Verifica di conformità legislativa (Sicurezza)

Comune di Cesena - Scuola Macerone

Comune di Cesena - Scuola Macerone - Verifica di conformità legislativa

1-2-2023

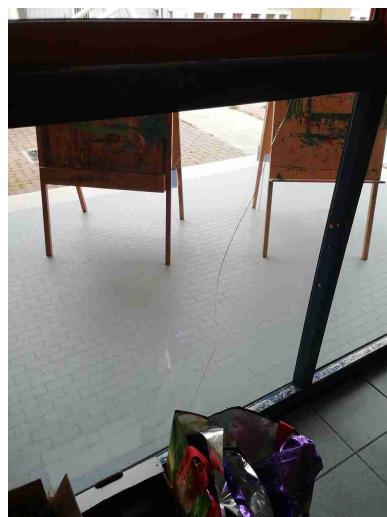
Segnalazione aggiuntiva n. 1	No	Da verificare la lesione presente sulla sommità della colonna. Provvedere alla messa in sicurezza immediata contro il rischio di distacco materiali
------------------------------	----	--

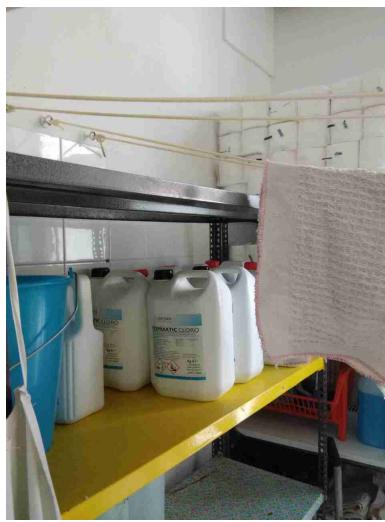
Segnalazione aggiuntiva n. 1	Si	
Segnalazione aggiuntiva n. 2	No	armadio metallico arrugginito in lavanderia. SOSTITUIRE
